Ontwerp Drinkwaterbesluit: Waterleidingdruk te laag?

E. (Eric) van der Blom, UNETO-VNI, beleidsmedewerker Sanitaire technieken

-Figuur 3- Beschikbare drukken op basis van de VEWIN Aanbevelingen uit 1984.

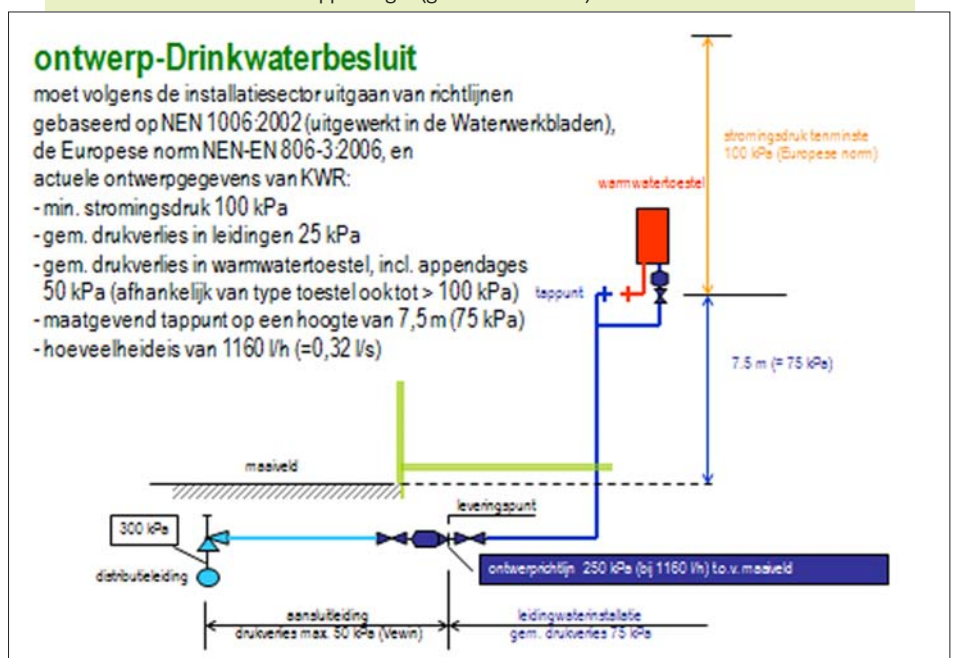
In figuur 3 is de druksituatie op basis van het ontwerp-Drinkwaterbesluit en de VEWIN Aanbevelingen 1984 weergegeven. Bij een stationaire situatie is er bij een tappunt op 10 meter hoogte een statische druk van 100 kPa beschikbaar. Bij een tappunt op 7,5 meter hoogte is er bij stroming (150 kPa na het leveringspunt) maar nog zo'n 50 kPa dynamische druk over. Van de beschikbare dynamische druk van 150 kPa moet de hoogte worden afgehaald (= 75 kPa) en het drukverlies in het leidingwerk (ongeveer 25 kPa). En hier hebben we het alleen over het koudwaterdeel.

-Figuur 4- Benodigde drukken op basis van geldende normen en richtlijnen.

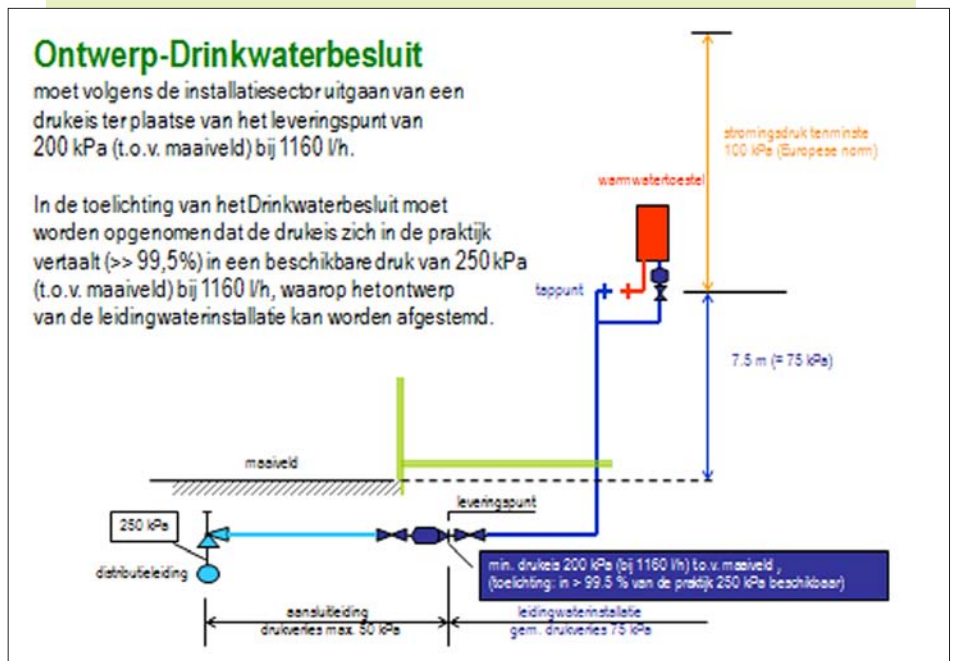
Wordt er vervolgens gekeken naar de normen en richtlijnen die gelden voor een leidingwaterinstallatie (NEN 1006 en de Europese variant NEN-EN 806-3) en actuele ontwerpgegevens van KWR [3] en tevens de warmtapwaterinstallatie, dan blijkt dat voor een leidingwaterinstallatie er een dynamische druk van 250 kPa na het leveringspunt noodzakelijk te zijn. In figuur 4 is te zien dat je van de 250 kPa dynamisch na het leveringspunt nog maar 100 kPa overhoudt bij het openen van de warmwaterkraan op 7,5 meter hoogte. Van de 250 kPa moet worden afgehaald de hoogte (= 75 kPa), het drukverlies in het leidingwerk (= 25 kPa) en het drukverlies in het warmwatertoestel inclusief appendages (gemiddeld 50 kPa).
